Жилой дом с приспособлением подземной автостоянки под защитное сооружение гражданской обороны - "укрытие" (ЗСГО) с инженерными сетями и благоустройством территории по адресу: г. Москва, внутригородское муниципальное образование Измайлово, Сиреневый бульвар, земельный участок 4/9 (участок 6.1)

Раздел 4. Конструктивные решения

94-0421-ОК-1/Н-6.1-П-КР1

Корректировка

Корпус 6.1.1. Схема расположения несущих конструкций на отм. +46.550

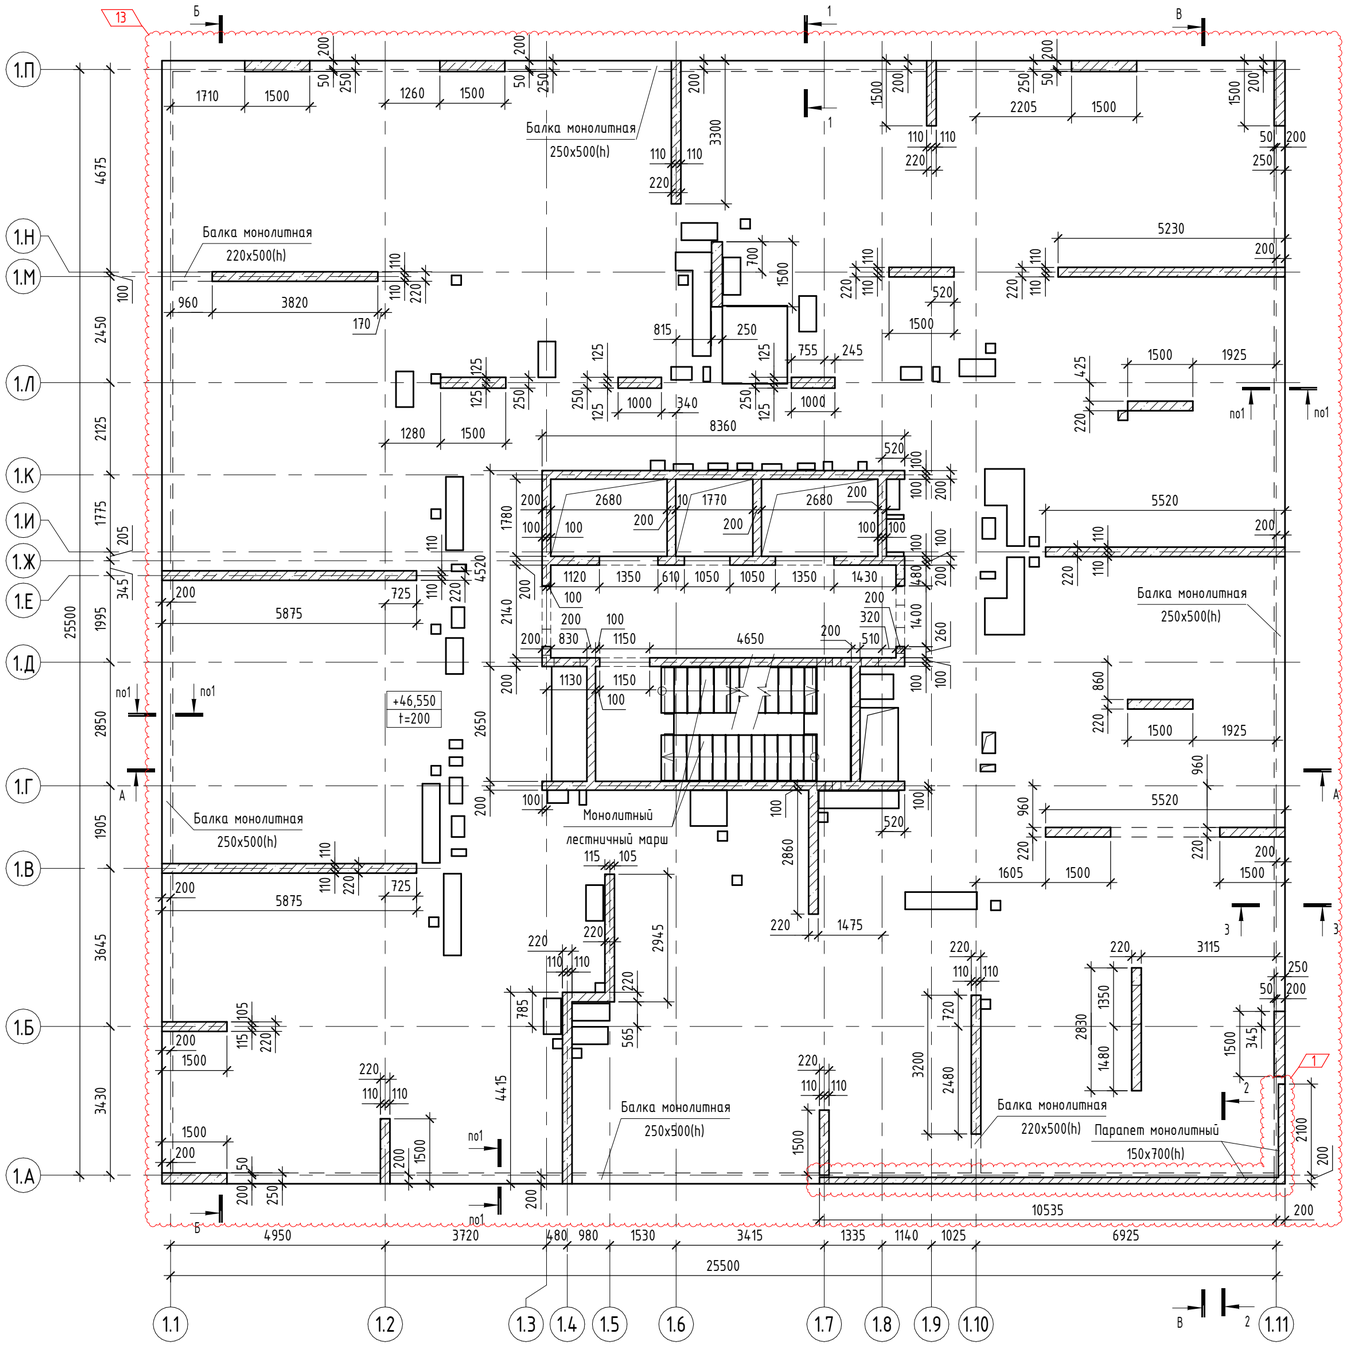
№	Лист	Решение до корректировки	Решение после корректировки	Примечание
1	л. 9 (ГЧ)	Корпус 6.1.1 Парапет на террасе отсутствовал	Устроен монолитный парапет 150×700(h) с термовкладышами на террасе на отм. +46,550 в осях 1.11/1.А–1.Б и 1.7–1.11/1.А.	Корректировка в части добавления парапета. Класс бетона и арматуры в соответствии с плитой перекрытия типового этажа
2	л. 20 (ГЧ)	Корпус 6.1.2 Парапет на террасе отсутствовал	Устроен монолитный парапет 150×700(h) с термовкладышами на террасе на отм. +33,350 в осях 2.11/2.А–2.Б и 2.8–2.11/2.А.	Корректировка в части добавления парапета. Класс бетона и арматуры в соответствии с плитой перекрытия типового этажа
3	л. 32 (ГЧ)	Корпус 6.1.3 Парапет на террасе отсутствовал	Устроен монолитный парапет 150×700(h) с термовкладышами на террасе на отм. +24,800 в осях 3.1/(А/1)–3.А и 3.1–3.7/(А/1).	Корректировка в части добавления парапета. Класс бетона и арматуры в соответствии с плитой перекрытия типового этажа

Корпус 6.1.4. Схема расположения несущих конструкций на отм. -7.200

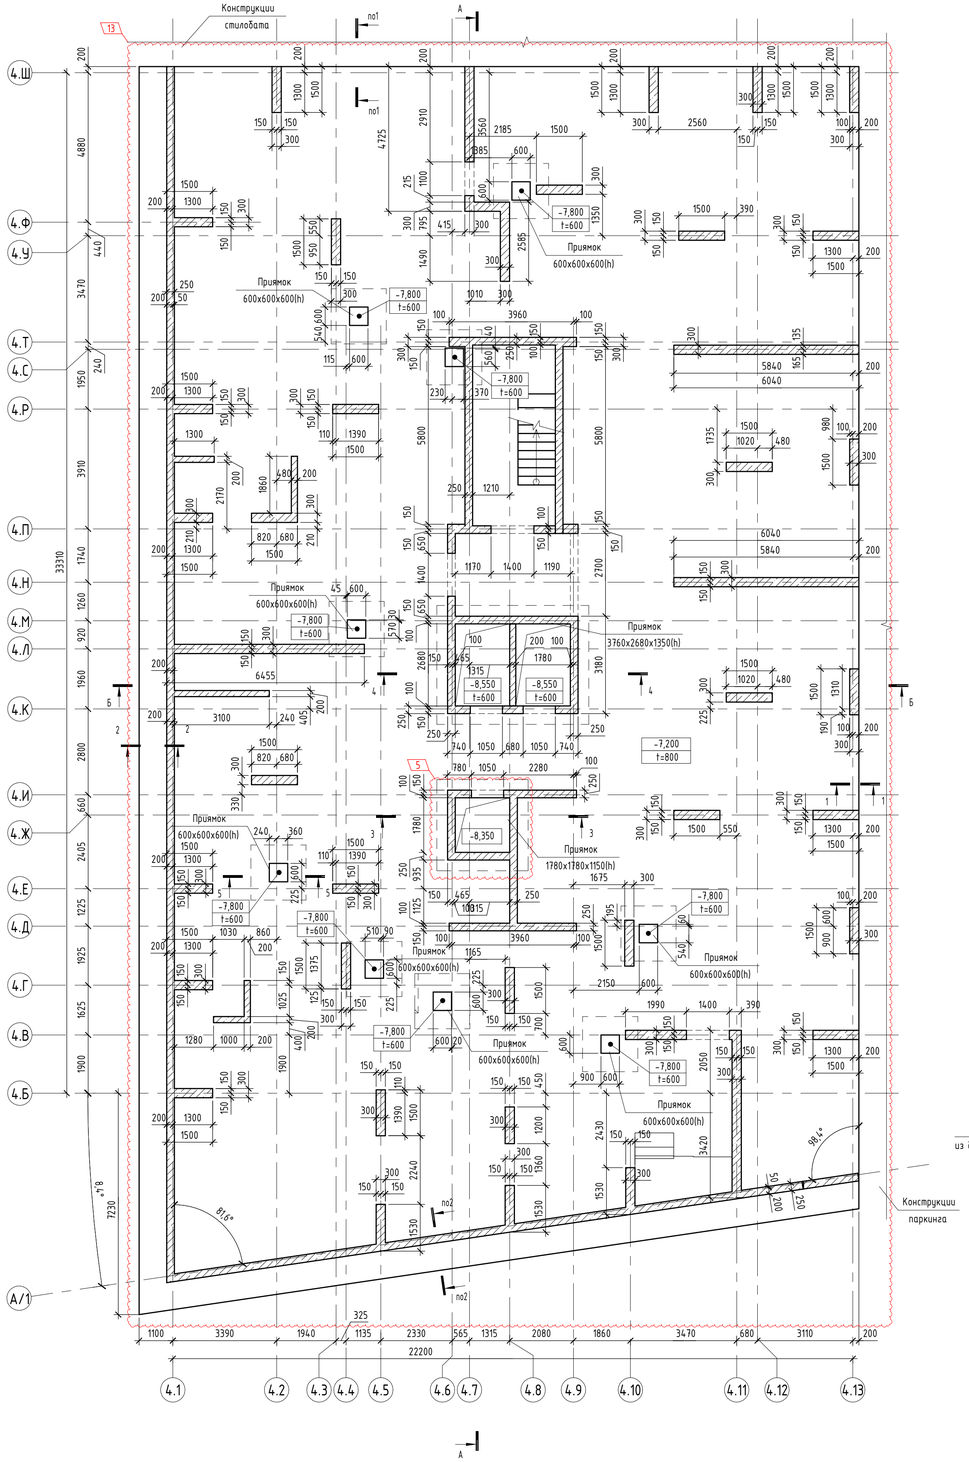
5	л. 39 (ГЧ)	Корпус 6.1.4 Отметка плиты дна приямка в осях 4.6-4.8/4.Е-4.И: • верх 135,45 (-8,550); низ 134,85 (-9,150)	Отметка плиты дна приямка в осях 4.6-4.8/4.Е-4.И: • верх 135,65 (-8,350); • низ 134,85 (-9,150)	Корректировка отметок дна лифтовых приямков за счёт подливочной плиты. Подстилающие слои под плитой приямка без изменений.
6	л. 50, 52 (ГЧ)	Стилобат Сечение пилона 400×1100 мм на отм. −6,150; −1,650.	Сечение пилона 400×1400 мм на отм. −6,150; −1,650.	Корректировка размера сечения пилон, класс бетона и арматуры – без изменений
7	л. 53 (ГЧ)	Стилобат Размер капители 2000×2000 мм на отм. +2,650.	Размер капители 2000×2200 мм на отм. +2,650.	Корректировка размера капители, класс бетона и арматуры – без изменений
8	л. 39-46 (ГЧ)	Нумерация оси — «1.А».	Нумерация оси — «А/1».	Корректировка нумерации оси.
9	л. 50-54 (ГЧ)	Стилобат Нумерация осей — С, Т, У, Ф, Ш, Э, Ю, Я, АА, ББ, ВВ, ГГ.	Нумерация осей — Т, У, Ф, Ш, Э, Ю, Я, АА, ББ, ВВ, ГГ, ДД.	Корректировка нумерации осей.
